Miljøforeningen Akerselvas Venner  
Boks 4492 Nydalen  
0403 Oslo

Oslo, 2. februar 2015

## MERKNADER TIL VEILEDENDE PLAN FOR OFFENTLIG ROM (VPOR) FOR FRYSJA

vårt syn bør åpnes, er vist med svart farge på «Hovedkart VPOR Frysja» (vårt kartvedlegg, s. 1).

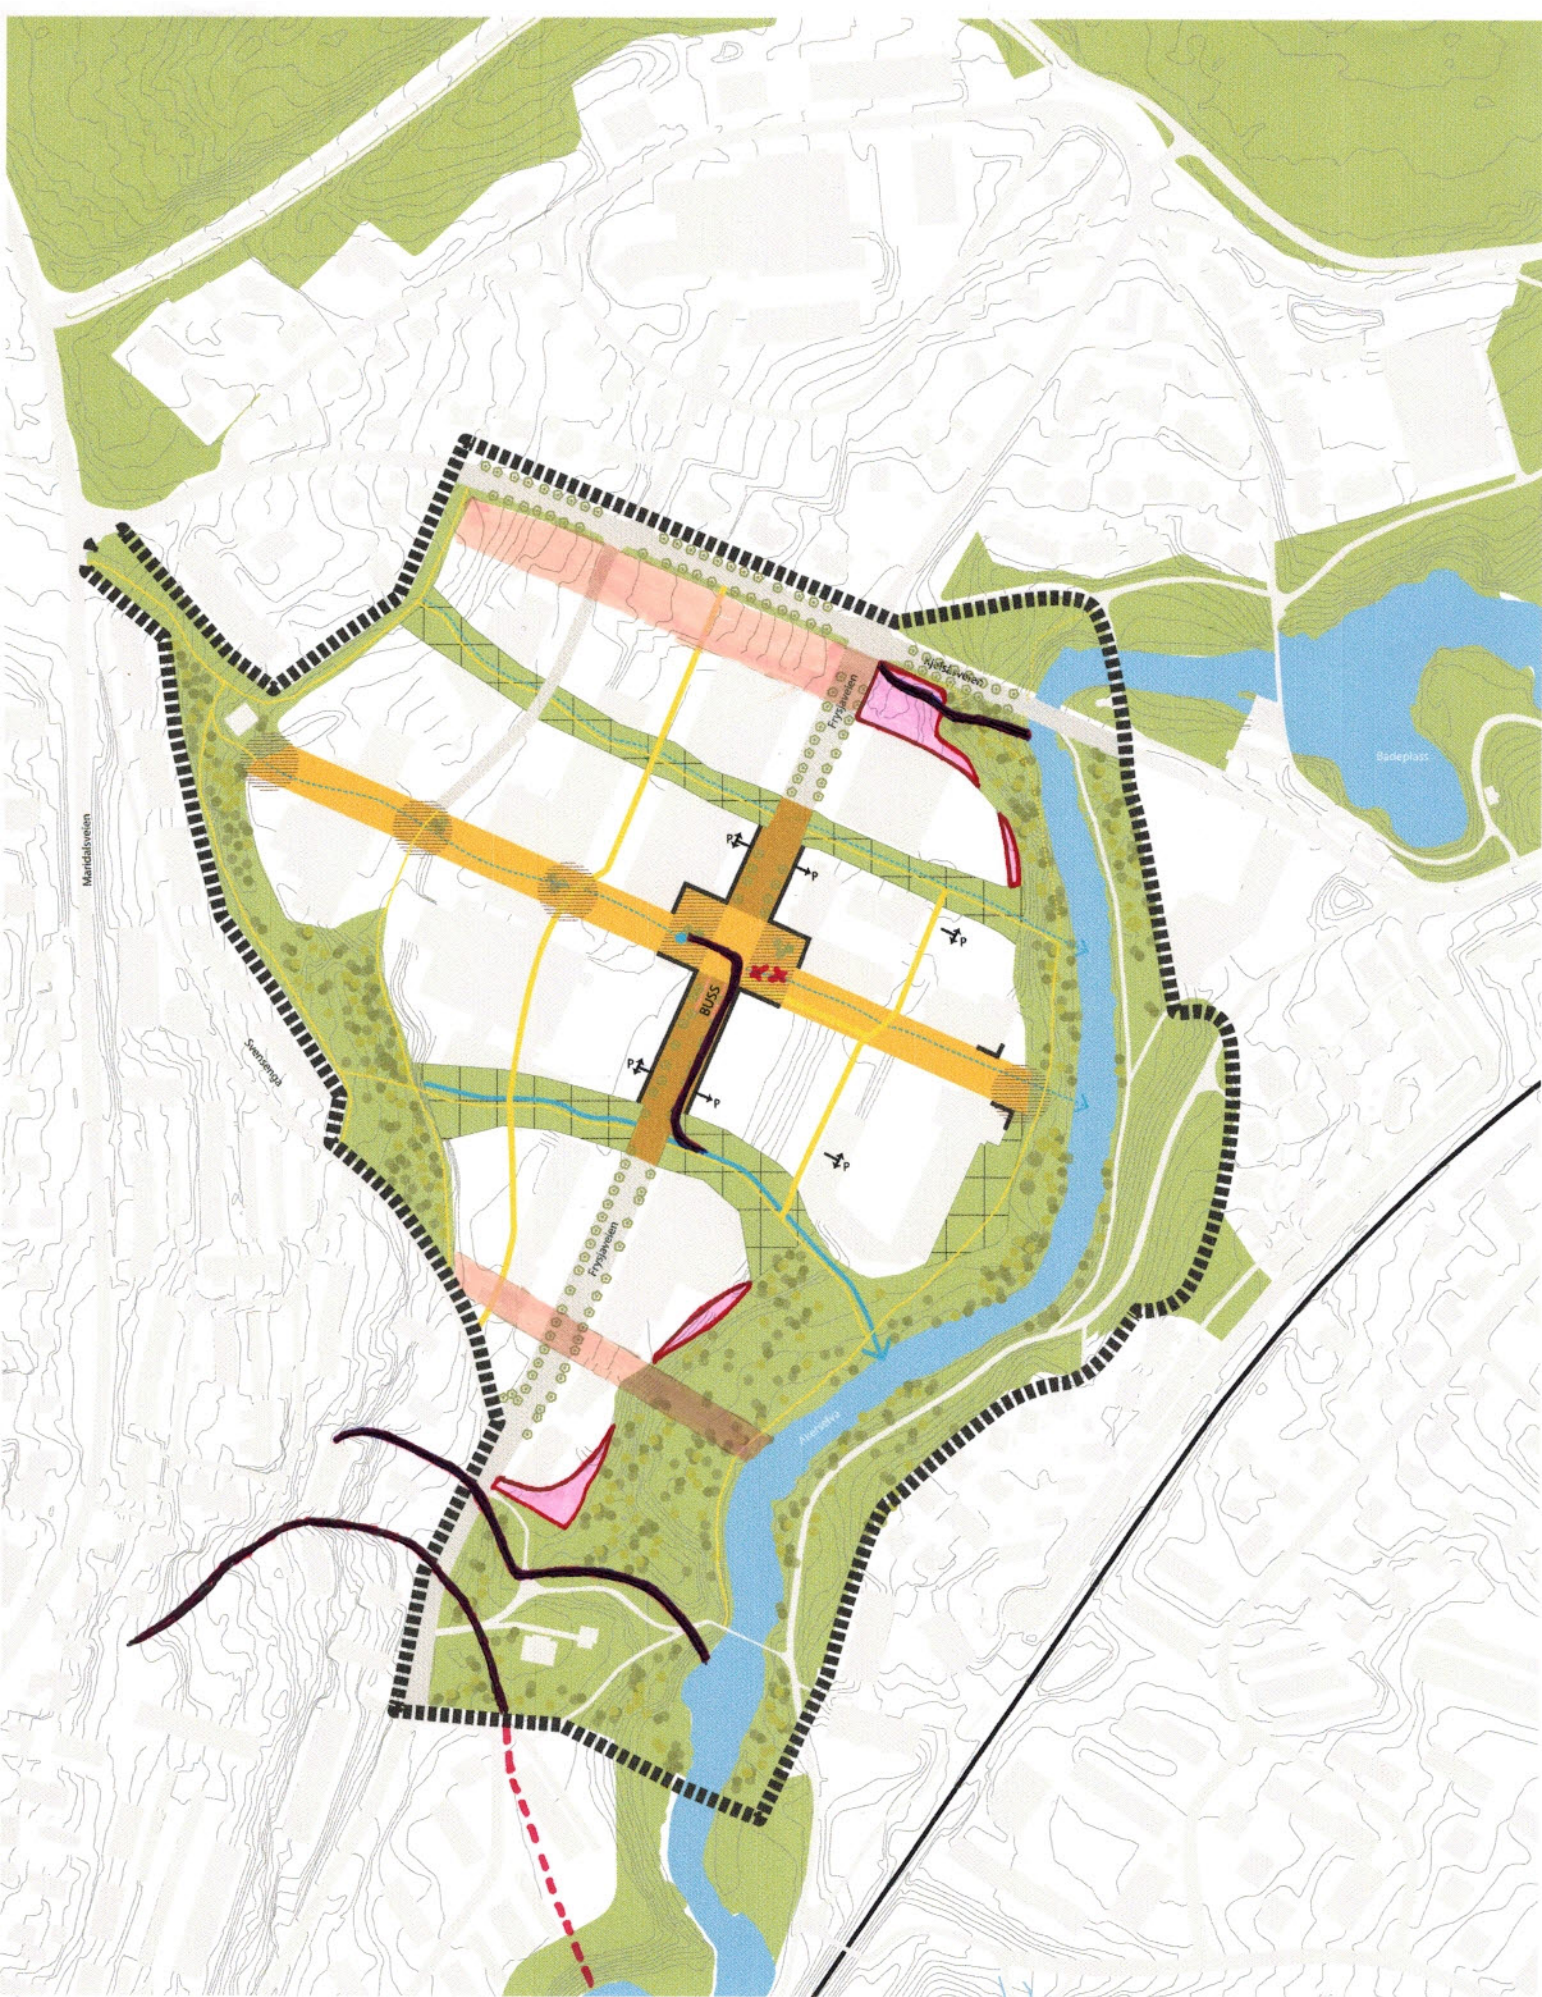
Av områdeanalysens fem siktlinjer er kun de tre midterste beholdt på «Hovedkart VPOR Frysja» (s. 18), uten at det gis noen begrunnelse for dette. På hovedkartet har vi lagt inn igjen de to manglende siktlinjene med oransje (jf. vårt kartvedlegg, s. 1). Den søndre siktlinjen burde det være enkelt å få på plass. Den kan eventuelt gjøres smalere enn vi har vist på kartet.

Den nordre siktlinjen har vi vist med oransje kun i partiet ovenfor Frysjaveien. I dette partiet plasserer VPOR Frysja bebyggelsen langt nærmere Kjelsåsveien enn i dag, og utvider samtidig veibredden fra 14 m til 17 m, slik at avstanden mellom fortauet og bebyggelsens vegglinn kun blir 4 m på sørsiden av veien. Her bør bebyggelsen trekkes minst 5 m lenger vekk fra veien, slik at det kan etableres sykkelvei med 1,5 m bredde på sørsiden av Kjelsåsveien, samtidig som siktsonen/grøntsonen sør for sykkelvei og fortau utvides til minst 7,5 m bredde.

På nedsiden av Frysjaveien er den nordre siktlinjen vist med rosa farge i et mindre parti og som grønnstruktur videre ned til Akerselva. Det rosa partiet ble i KDP Akerselva Miljøpark regulert til friområde (grønnstruktur), noe som også er tilfellet i forslaget til kommuneplan «Oslo mot 2030». På «Hovedkart VPOR Frysja» åpnes det for utbygging av det rosa feltet, uten at det er gitt noen begrunnelse for dette. Regulering til grønnstruktur må sikres både for dette rosa partiet og for de tre øvrige rosa partiene på kartet. Alle disse fire områdene var regulert til friområde (grønnstruktur) i KDP Akerselva Miljøpark. Forslagene om å redusere miljøparkens bredde langs vestsiden av Akerselva er ikke akseptable.

De historiske bekkene innenfor planområdet er i dag lukket. Alle bekker av en viss størrelse bør nå gjenåpnes. De bekkene som ikke er foreslått gjenåpnet i VPOR Frysja, men som etter

Helt i sør er to bekker i dag lagt i rør, én bekk på hver side av den vernede arbeiderboligen Svensenga. Begge bekkene kan enkelt gjenåpnes i sine historiske traseer fra skråningen vest for Frysjaveien og gjennom planområdet. Den søndre av de to bekkene renner ut i Akerselva sør for planområdet. På strekningen sør for planområdet (vist med stiplet rød linje) er denne bekken vanskeligere å gjenåpne, selv om også dette lar seg gjøre. Den nordre av disse to bekkene ligger fint til langs gangveisystemet på nordsiden av Svensenga og bør være den første som gjenåpnes. Kostnadene ved gjenåpning av denne bekken bør legges inn i én eller flere av utbyggingsavtalene for planområdet, og med en rekkefølgebestemmelse hvor det fremgår at bekken skal være gjenåpnet før det gis midlertidig brukstillatelse for ny bebyggelse i Kjelsåsveien 27.

Snittet og plandiagrammet viser mulig utforming av Frysja torg

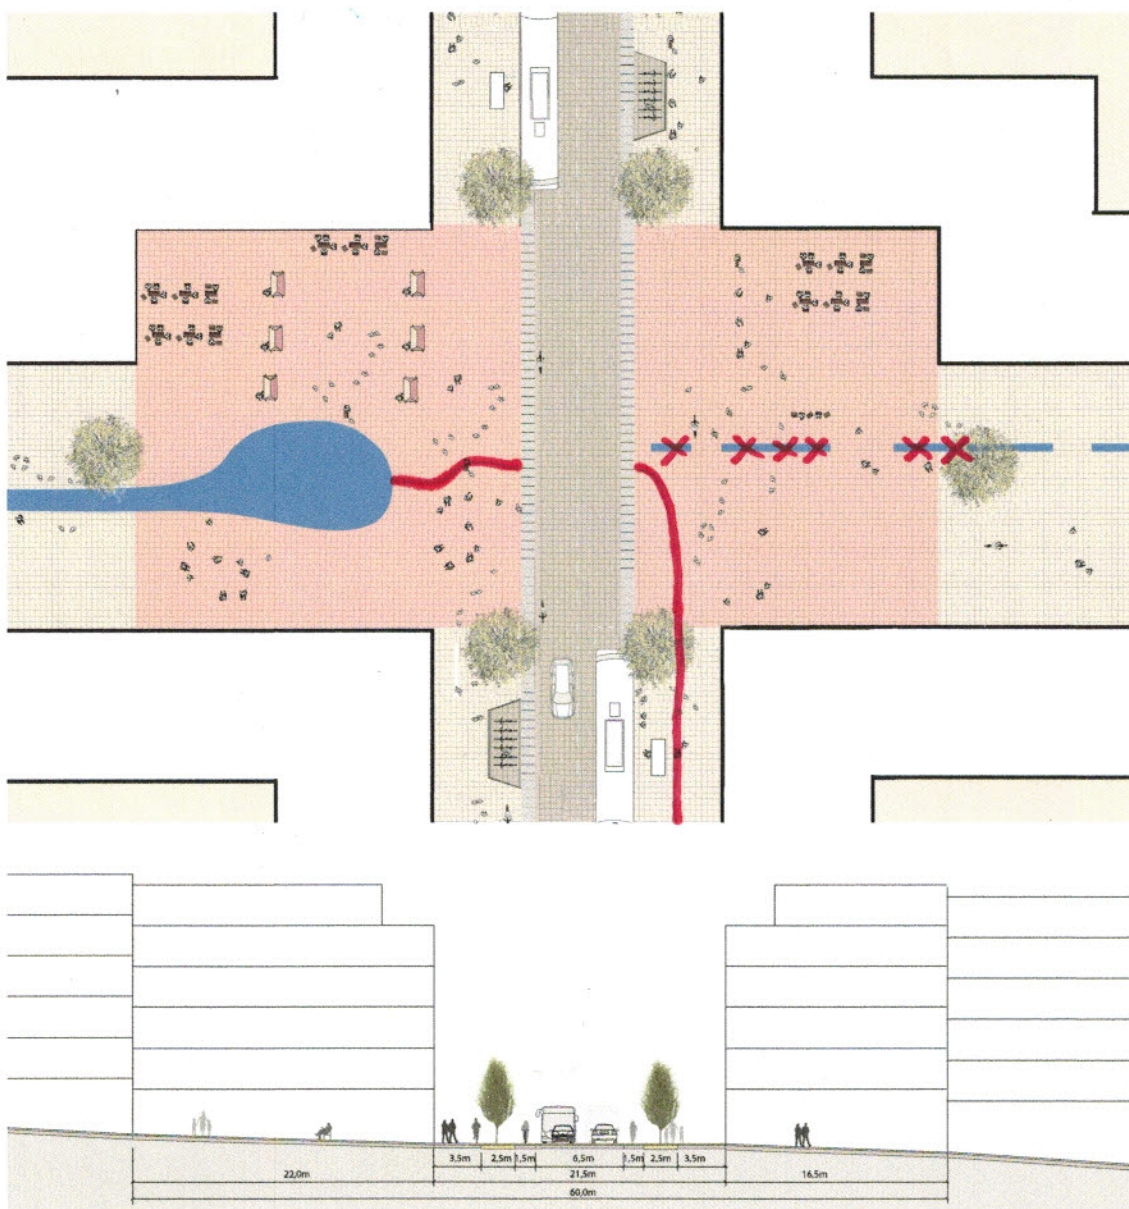
Minimumsavstanden mellom bebyggelsen bør økes til 26 m også for den delen av tiltak 1 (allmenningen) som ligger vest for Frysjaveien, jf. at det også her er snakk om å åpne et historisk bekkeløp. Fra planlagt dam på vestre del av Frysja torg (tiltak 7) bør bekken føres under Frysjaveien og videre sørover langs østsiden av veien, dvs. i sin historiske trasé. Jf. innlagt bekk langs østsiden av Frysjaveien ned til sammenløpet av de to sidebekkene ved «det sørlige parkdraget» (tiltak 8). Overvannsrenna som PBE har lagt inn fra den østre delen av Frysja torg og østover til Akerselva, bør fjernes på selve torget og først begynne øst for torget slik at lesningen av bekkens historiske trasé ikke forvanskes. Jf. det mer detaljerte kartet (kartvedlegget, s. 2) for løsningen ved Frysja torg. I allmenningen vest for torget bør det ikke etableres overvannsrenne, men foretas en reell bekkeåpning.

For å få plass til bekken langs østsiden av Frysjaveien, bør bredden på grøntområdet mellom fortau og sykkelfelt utvides fra 2,5 m til minimum 4,0 m. Det gir plass til både bekk og trær. Vi stusser over at det ikke er satt av plass til busslomme verken på sørsiden eller nordsiden av Frysja torg. Med de hyppige bussavgangene som er helt nødvendig om en skal kunne betjene befolkningsveksten i planområdet, vil bilkøene bli lange bak holdeplassene ved Frysja torg.
